Innspill i sak 86/2019 – Områderegulering for Midtmarka og Rotemyra på Flatøy

Nygårdstangen, tunnel fra vest (Sotravegen) munner ut i plandelt kryss.

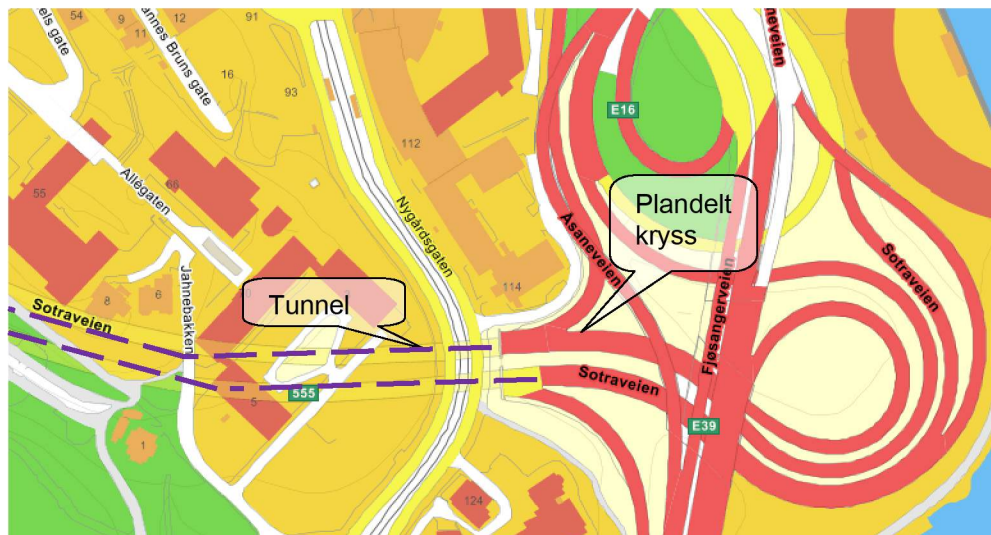
Planområdet er delt av E39, som er en svært trafikkert veg, på samme måte som i Knarvik. I tillegg er det planlagt en parallell lokalveg til det nye tettstedet på Flatøy. Både av hensyn til beboerne i det nye tettstedet (støy, luftforurensning, risiko, unngå å bruke enda mer overflateareal til veg) og effektiv gjennomgangstrafikk bør E39 legges om i ny tunnel, mens nåværende veg over E39 gjøres om til lokalveg. Selv om det er knapt med areal ved Nordhordlandsbroen, er dette fullt mulig – se eksempelvis tunnelen under Nygårdshøyden som munner direkte ut i det plandelte krysset på Nygårdstangen i Bergen sentrum.

Tilsvarende forslag til løsning på Flatøy, som også vil gi en trase med færre svinger på E39:
